Keuringsverslag van een elektrische laagspanning- en zeer lage spanningsinstallatie

NIET CONFORM

Straatnaam: Rodenbachstraat
Huisnummer: 143
Busnummer: D0
Postcode: 1190
Gemeente: VORST
Land: België

Controlebezoek van een oude huishoudelijke elektrische installatie van een wooneenheid bij verkoop op vraag van de verkoper volgens (KB 08/09/2019) - AREI Boek 1- 8.4.2. en 8.2.1. en 4.2.4.3.

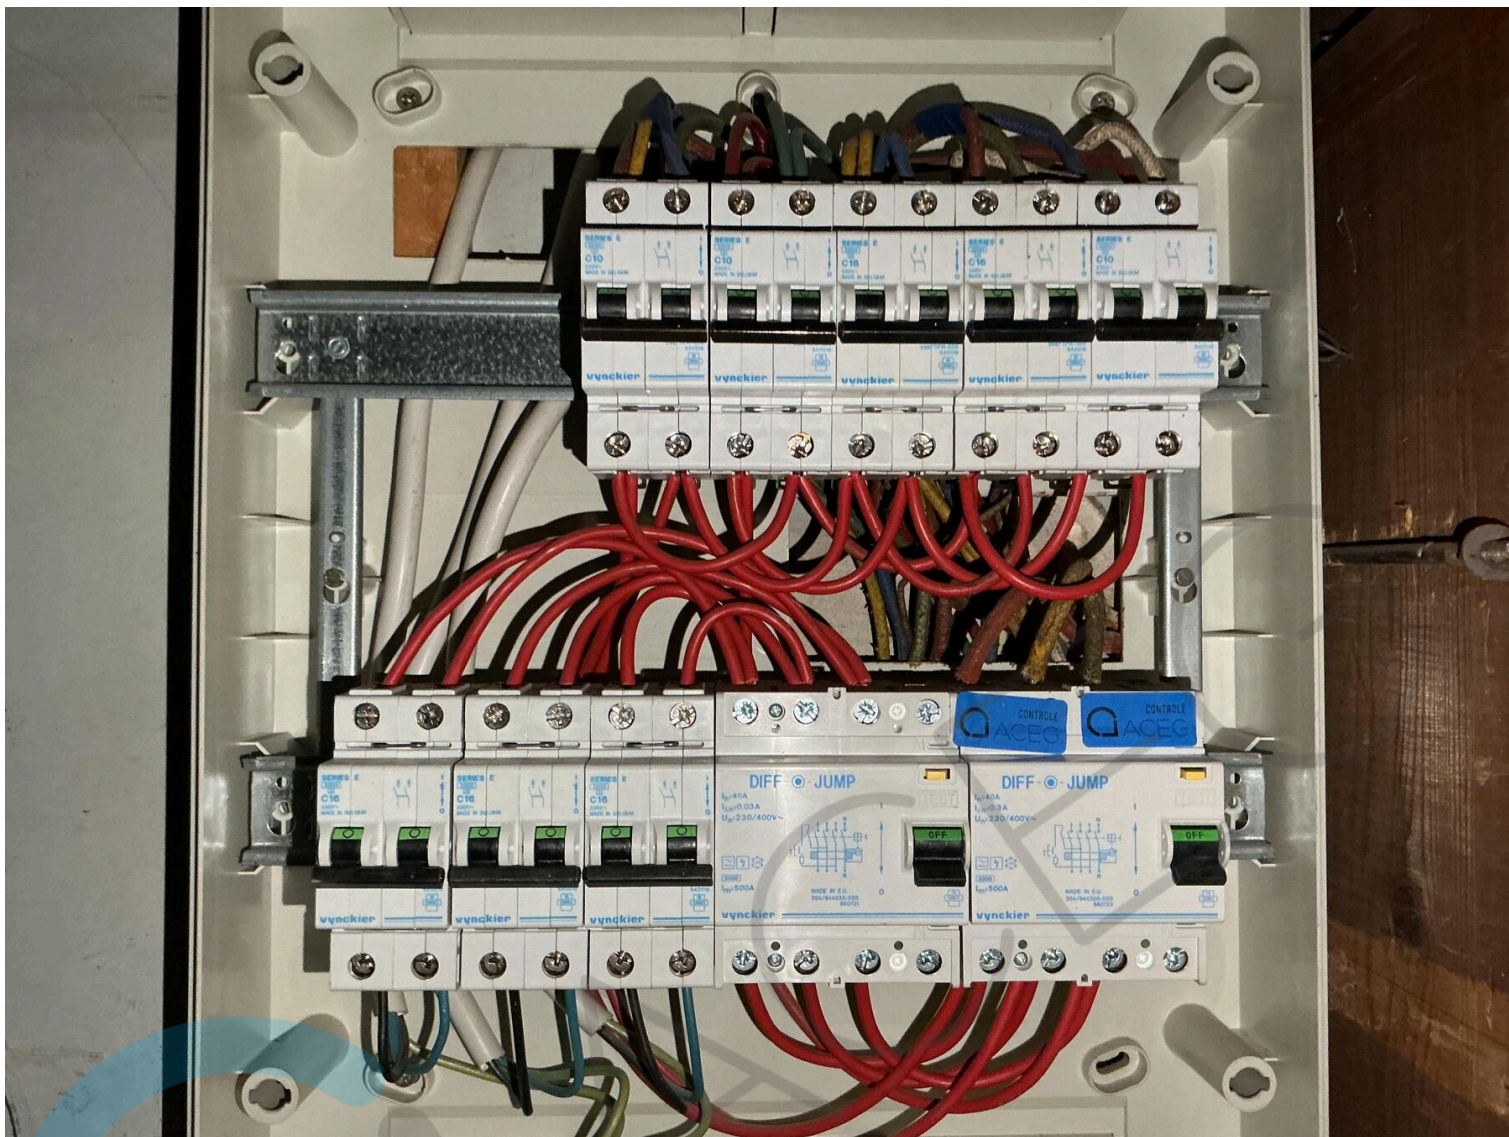
Liaison équipotentielle non réalisé

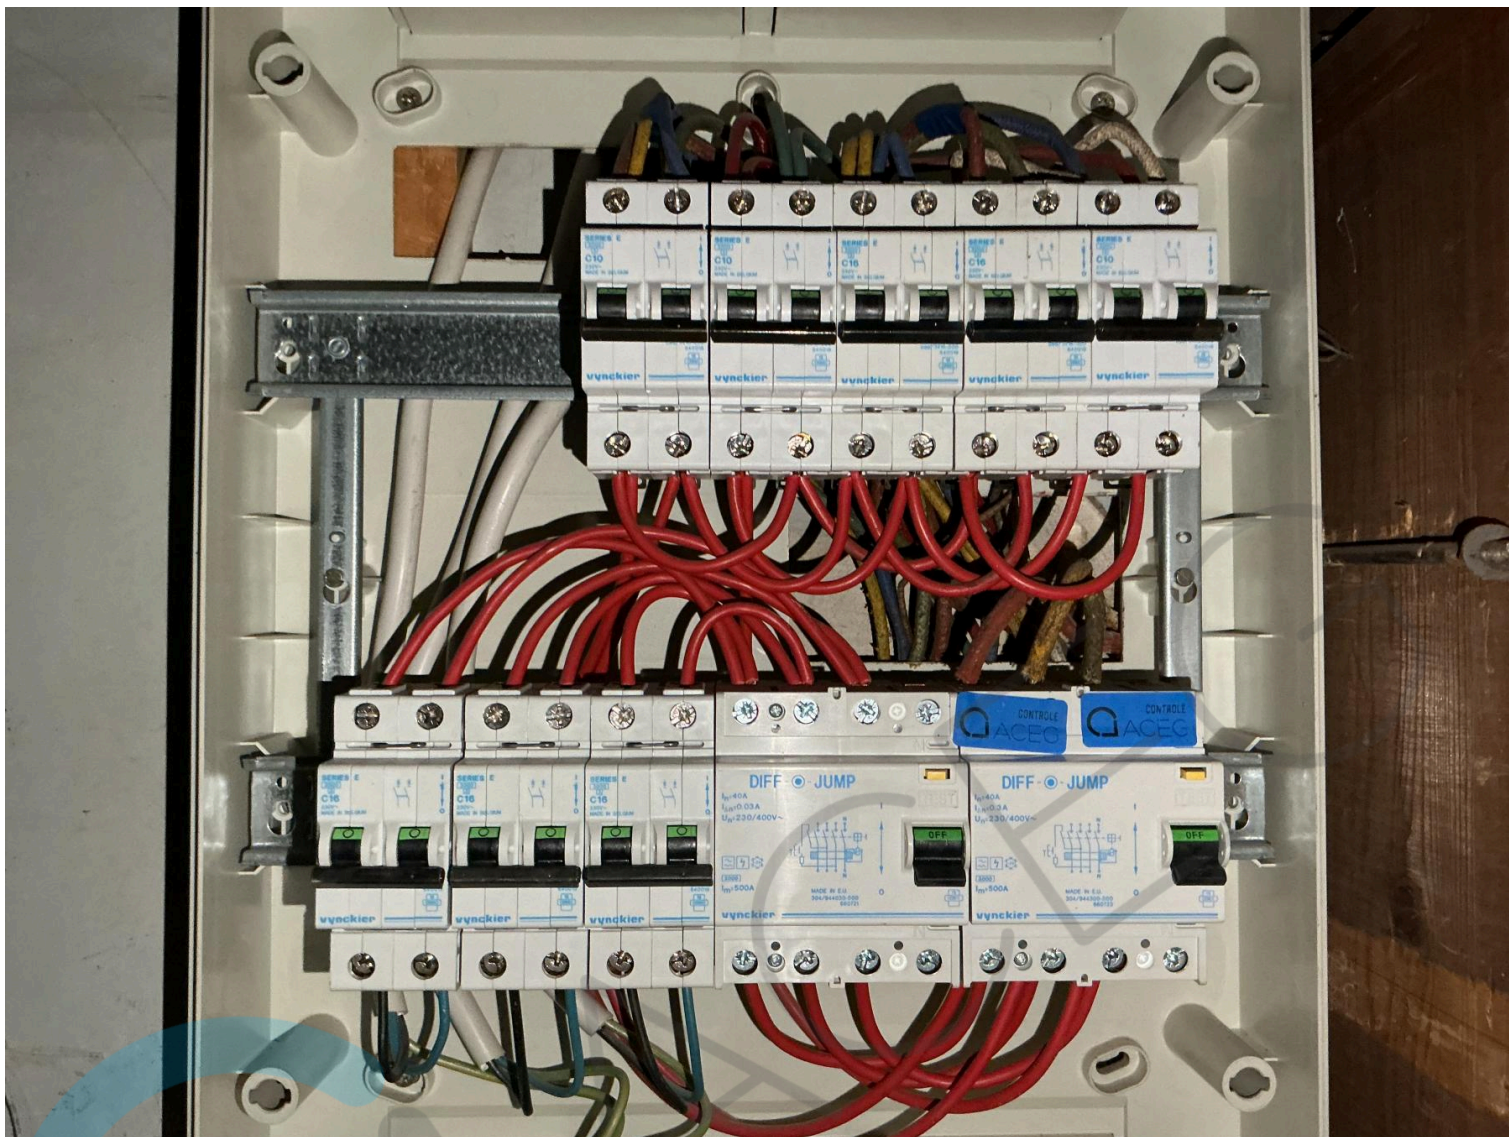
Liaison équipotentielle non réaliséé

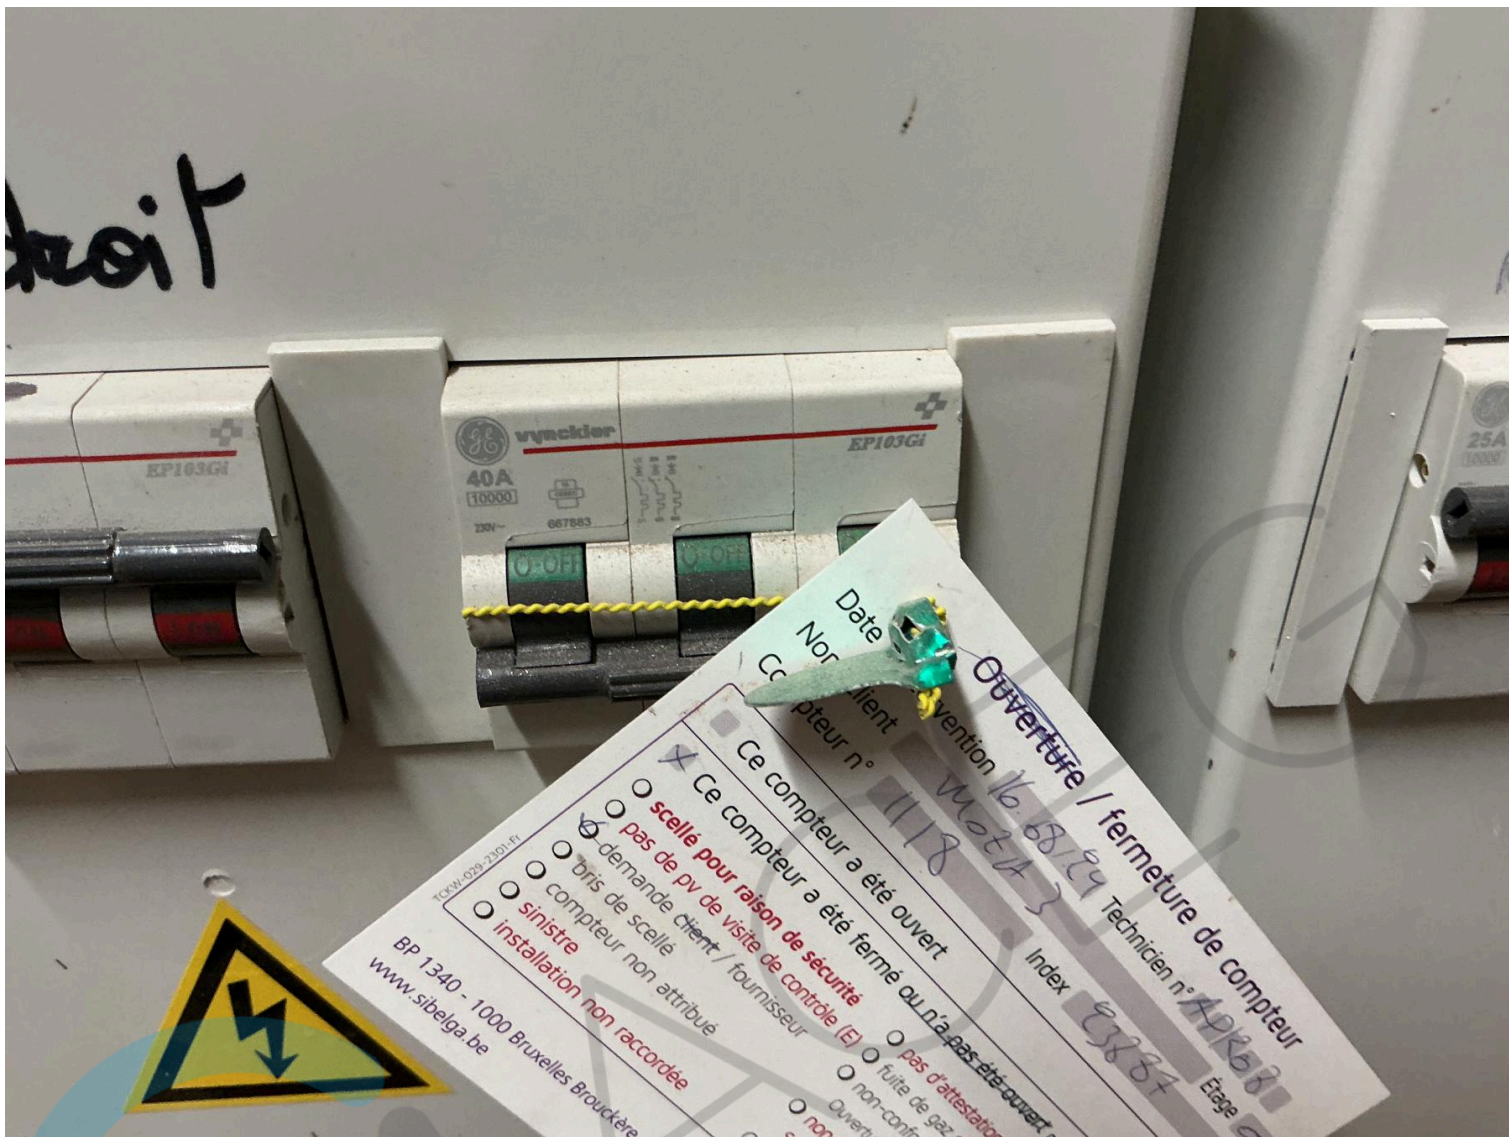
Câble et pose non conforme au règle de l'art

Absence de sécurité enfants

Remplacez les prises cassées

Compteur non placé

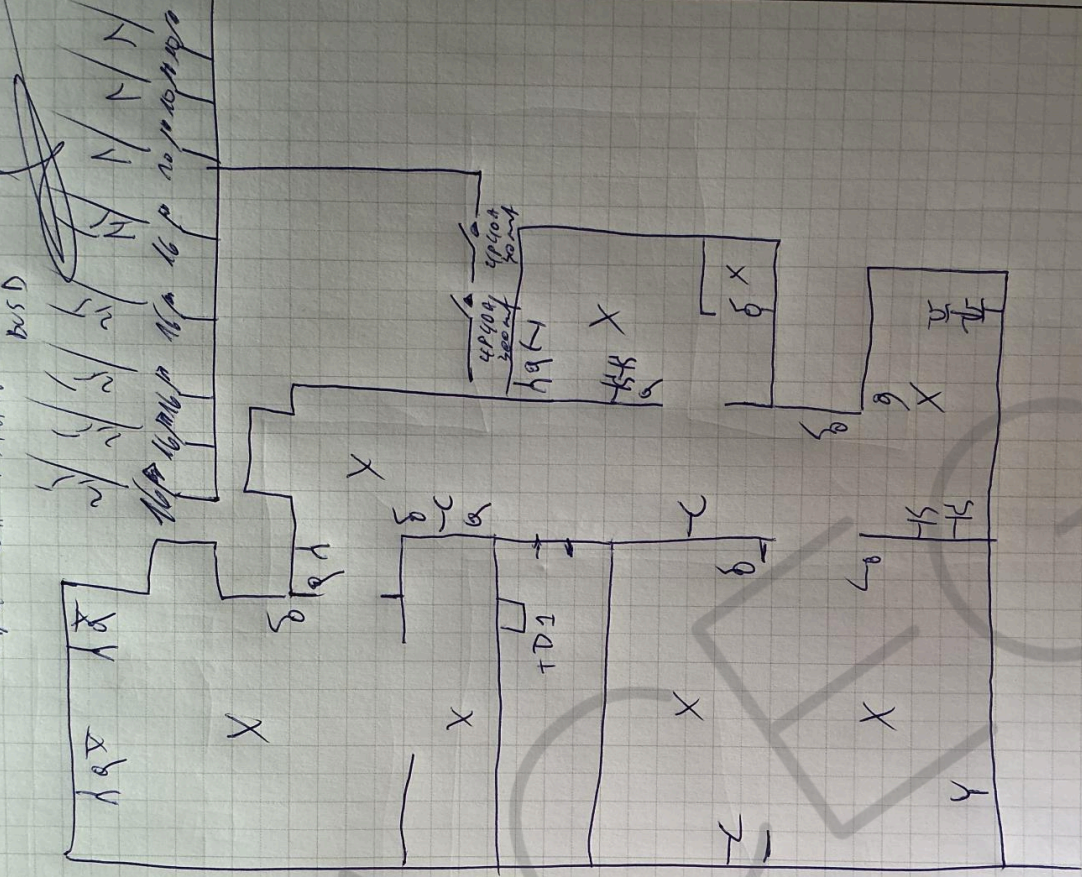
Fixez les prises
